De: Laure POULIN <urba@olivet.fr>
Envoyé: jeudi 4 novembre 2021 09:30
À: Plum
Objet: Contribution Olivet EP
Pièces jointes: LET EP PLUM.pdf

Monsieur le Président de la commission d'enquête
PLUM
Orléans Métropole
Espace Saint Marc
5 place du 6 juin 1944
45000 ORLEANS

Nos références:
LET-2021-202

LA VANOISE

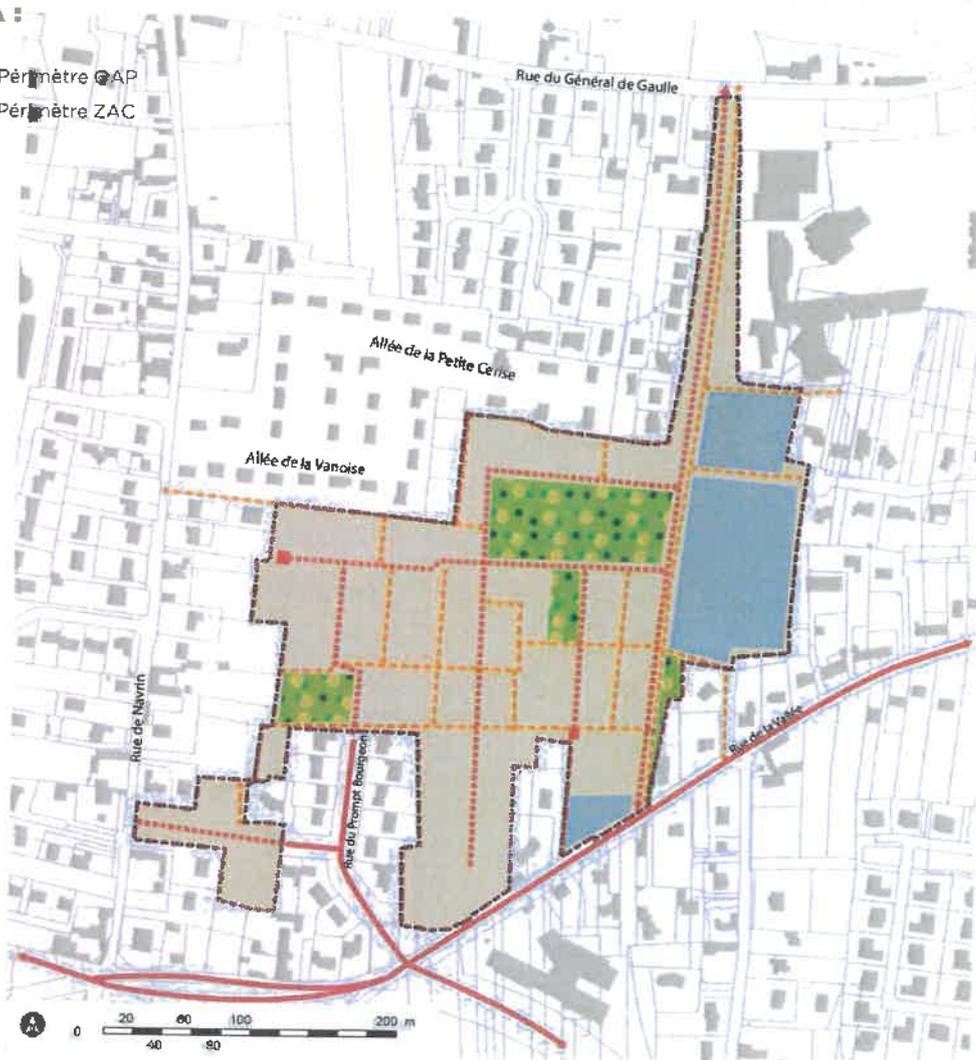
- OAP n°56 "Vanoise" : modifier à la marge le schéma de l'OAP sur la parcelle BT n°2 afin d'y intégrer une bande verte et relier la liaison douce entre la partie sud de la ZAC et le reste du périmètre. Cette intention de continuité des liaisons douces et du traitement paysager d'accompagnement n'a pas été complètement reportée sur le schéma.

À MODIFIER
